Fra: "Vegard Blikra Fagerli" <vegard.fagerli@sfe.no>
Sendt: fredag 18. september 2026 08:37:29
Til: "Tord Solvang" <tosol@nve.no>
Kopi: "Per Erik Eimhjellen" <per.erik.eimhjellen@sfe.no>; "Bjarte Lofnes Hauge" <bjarte.hauge@sfe.no>; "Jens Gule" <jens.gule@sfe.no>; "Ørjan Brunstad" <orjan.brunstad@sfe.no>; "Morten Oen" <morten.oen@sfe.no>; "John Morten Selsvik" <john.morten.selsvik@gloppen.kommune.no>; "produksjonssentral" <produksjonssentral@sfe.no>
Emne: Sv: Søknad om mellombels fråvik frå manøvreringsreglementet for Breimsvatnet

Emne: Søknad om mellombels fråvik frå manøvreringsreglementet for Breimsvatnet

Nedbørsdata i biletet er henta frå <https://klimaservicesenter.no/>, stasjon Sandane PLU.

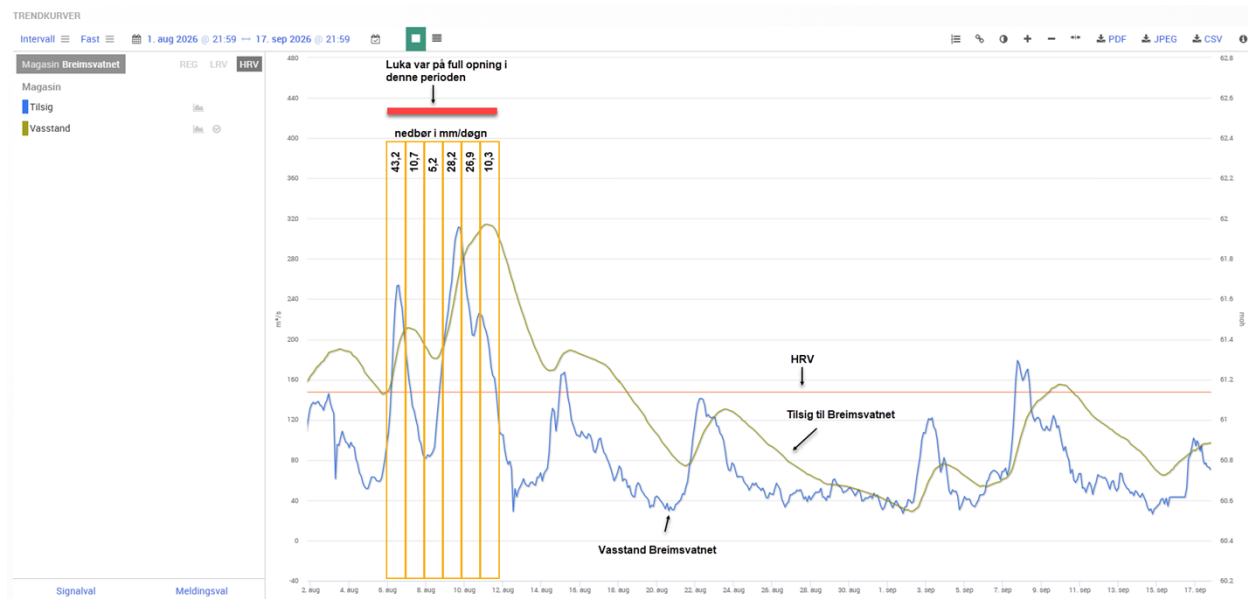
Fint om dere kan sende over litt mer informasjon om den hydrologiske situasjonen og den planlagte manøvreringen. Konkretiser gjerne hvor mye dere ser for dere å øke tappingen, og si litt om forventet utvikling i vannstand og vannføring med og uten økt tapping.

Send gjerne over eventuelle prognoser eller beregninger dere har gjort.

Meldingane for dei kommande dagane ser sånn ut (stasjon Sandane PLU):

Fredag 12 mm/døgn

Laurdag 43 mm/døgn

Søndag 21 mm/døgn

For stasjonar lengre opp i nedbørsfeltet er det meir nedbør desse dagane.

Vi køyrer etter konsesjonen, som seier: "*1. mai, og fram til 1. oktober skal dammen såvidt råd er manøvrerast slik at vasstandane i Breimsvatnet og vassføringa i elva til ei kvar tid ligg nær tilhøva som ville vore utan regulering og utbygging.*" Denne køyringa vil, med dagens vasstand i Breimsvatnet (kote 60,89), gje høg vasstand i Breimsvatnet. Dette kan illustrerast med førre liknande nedbørsperiode. Dette er vist i biletet under. 6. august var det 43,2 mm nedbør og vi hadde ei raskt auke i vasstand frå kote 61,13 til kote 61,45. Vi la på det tidspunktet luke til full opning og hadde i snitt desse dagane ei vassføring over luka 120 m³/s. Dette er altså ein reduksjon i magasinert vatn. Ved normal køyring (full lukeopning på kote 61,75) ville ein magasinert meir vatn. Luka vert manøvrert i ein normalsituasjon også, så omtrent 60-80 m³/s ville i denne perioden gått som overløp. Differansen mellom full lukeopning og normal køyring er altså 40-60 m³/s. Ved magasinering av ekstra 40 m³/s i Breimsvatnet ville vasstanden auka ytterlegare med 30-50 cm i løpet av døgn frå 6. august og utover.

Flaumtoppen med lukeopning nådde i denne hendinga 61,97. Om vi ikkje hadde opna luka 6. august kunne flaumtoppen vorte høg nok til å gje problem naust, plastringar og campingplass, samt erosjonsskade.

Sjølv om det er usikkert korleis situasjonen vil utvikle seg (vi ligg noko lågare i magasinet no enn ved førre episode), tyder prognosane på høgare nedbørsintensitet enn ved førre hending. **Vi søker om å køyre luka med større opning enn manøvreringsreglementet tilseier frå fredag 18. september til vi er tilbake til under HRV og nedbøren har normalisert seg.** Vi vurderer dei negative konsekvensane av tiltaket som avgrensa, det er i all hovudsak eventuell tapt produksjon. Medan det er ei stor oppside for dei som bur kring Breimsvatnet ved å redusere flaumtoppen.
